2021
2020. évi (114) határozat 1. melléklete

VÉLEMÉNY

Tárgy: VÉLEMÉNY „Miskolc Megyei Jogú Város Településrendezési Eszközeinek - Gózon Lajos u. - Batthyány sor - Ipari vasút - Puskin u. által határolt területre vonatkozó módosításával összefüggő véleményezési dokumentáció” ügyben

1. ábra

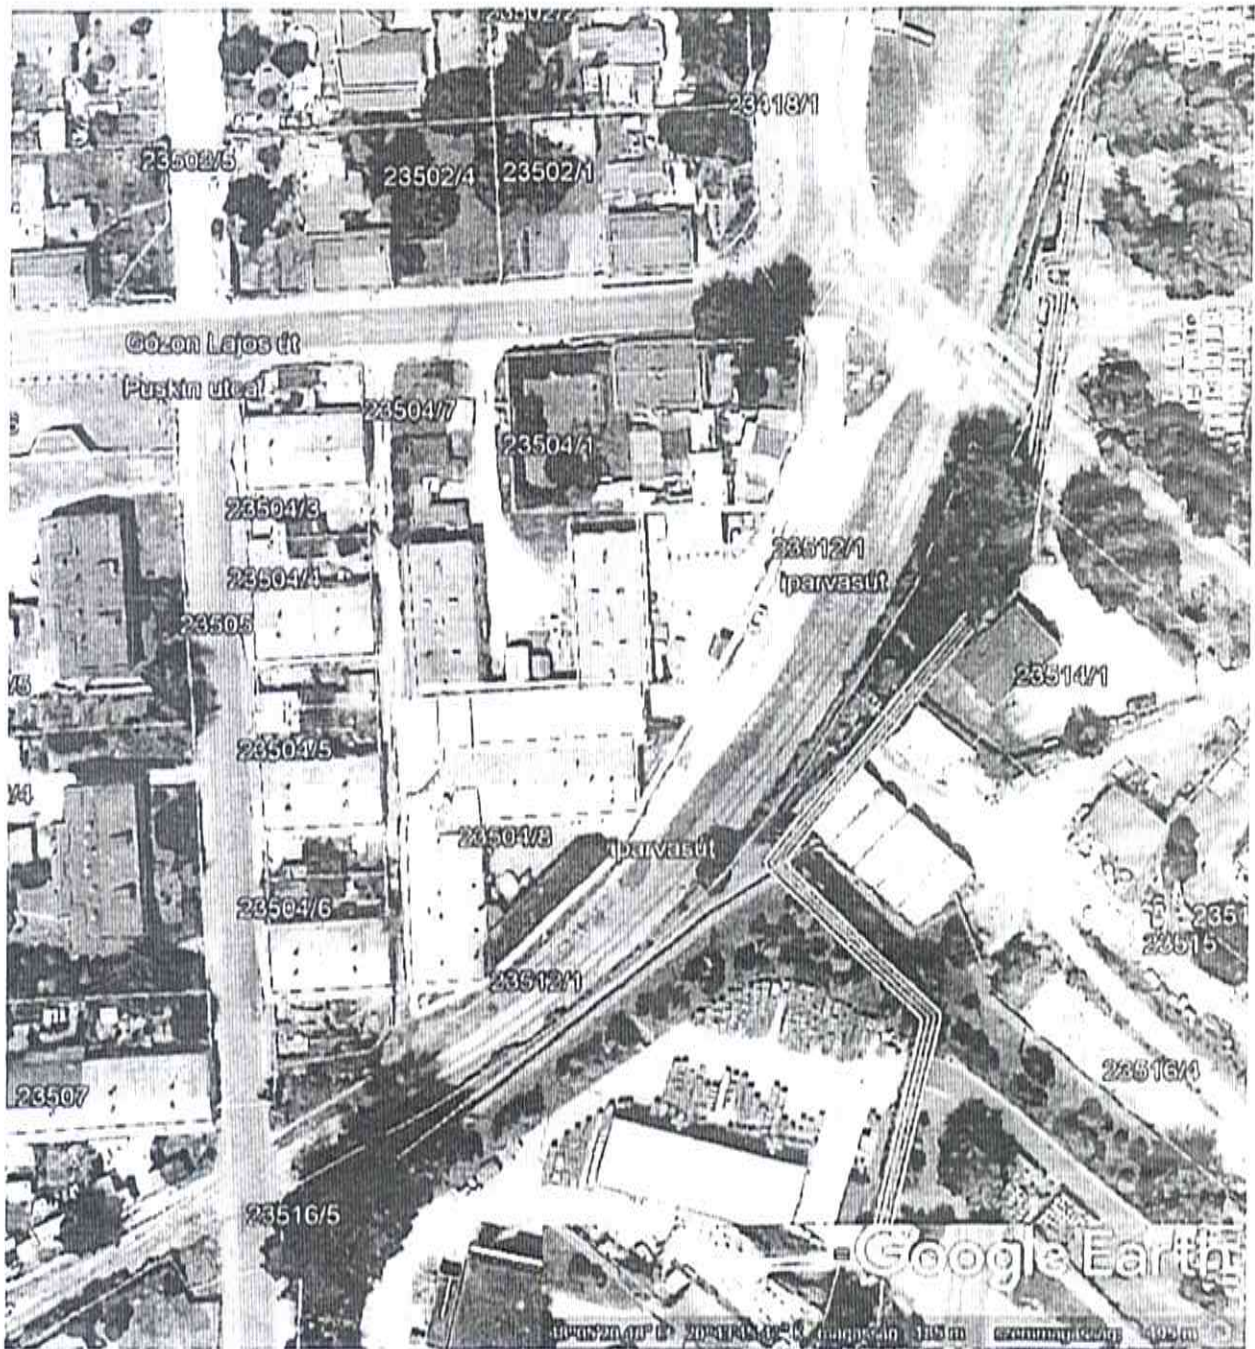
1. A dokumentációban leírtakhoz csatlakozva, jelezzük, hogy az üzem megközelítése és Komlóstető városrész ki-be forgalma egy veszélyes útkereszteződésen keresztül (1-es ábra) valósul meg, mely még 50 méteren belül a városrészhez való bekanyarodás, illetve onnan balra-jobbra való kikanyarodás a városrészről szintén komoly forgalomtechnikai akadályokkal tűzdeltten oldható csak meg. Ez a helyzet a nagy forgalmat lebonyolító Gózon Lajos utca e szakaszának a forgalomtechnikai szabályozatlansága és a racionalitást nélkülöző jelenlegi kialakítása komoly balesetveszélyeket rejt magában, nem beszélve arról, hogy mennyire akadályoztatott a rohamosan növekvő gépkocsiforgalom gördülékeny megvalósulása.

A 23505 hrsz Puskin utca és a Gózon Lajos utca kiszélesítése a Miskolchoz, Komlóstetőhöz és az ott élő emberekhez méltatlan régi, alap nélküli, vizesedő lakások elbontásával. Így a 23504/3-4-5-6 hrsz terület, a 23504/1 hrsz és a 23504/7 hrsz terület felhasználásával ki lehet alakítani az évtizedek óta az egyetlen Komlóstetőre be és kivezető 23505 hrsz Puskin utcát biztonságos és használható útnak, kanyarodó sávokkal a Gózon Lajos út felé, egyben a fejlesztendő üzem megnövekedő forgalmának biztonságos útcsatlakozását is.

A Batthyány sor megnövekedett forgalma miatt körforgalom kialakítása a Gózon Lajos út Batthyány sor kereszteződésben, ide 4. útként be lehetne kapcsolni az üzemhez bevezető új utat az A változatban jelzett 23504/7 hrsz terület felhasználásával.

2. ábra

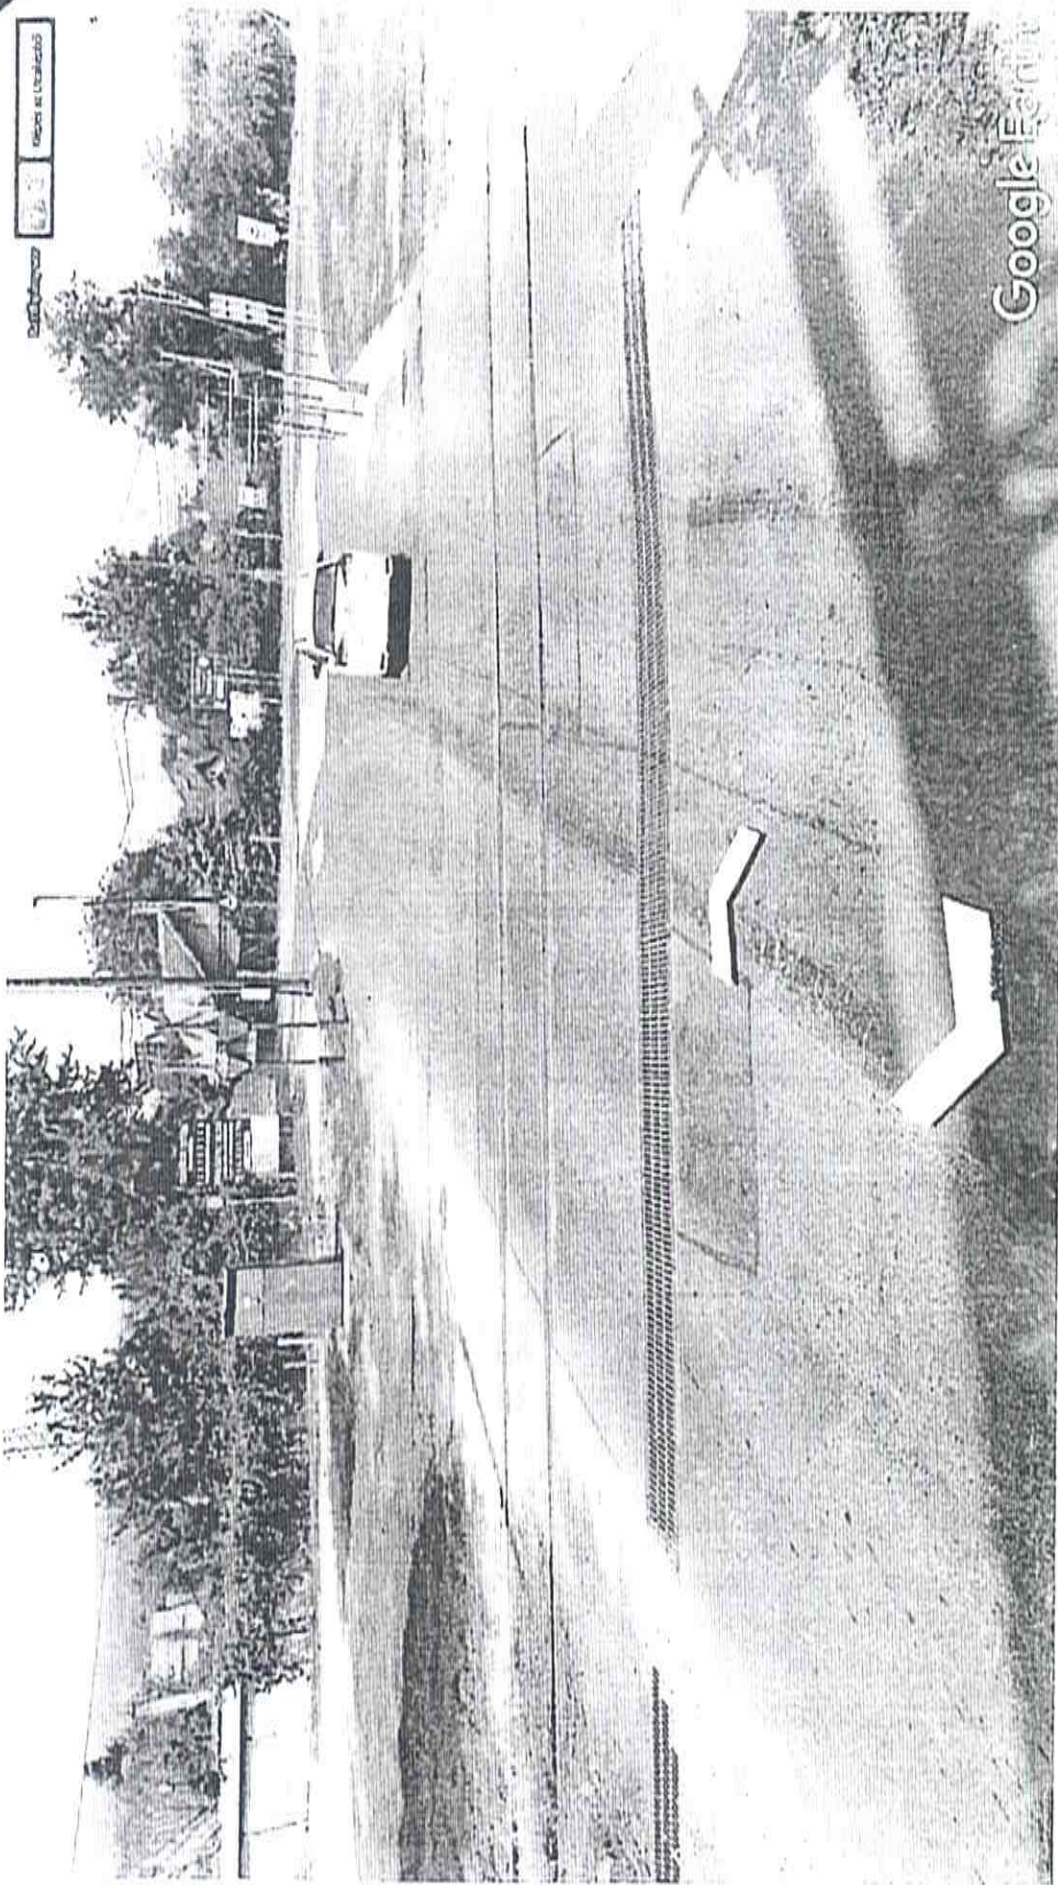
A jelenlegi állapotokat a 2-es, 3-as és 4-es ábrán mutatjuk be. A 2-es és 3-as ábrán a jelenlegi üzemi út becsatlakozás is látható, mely a MÁV tulajdonát képező útszakasz és amelyet az üzem tulajdonosa bérel a MÁV-tól.
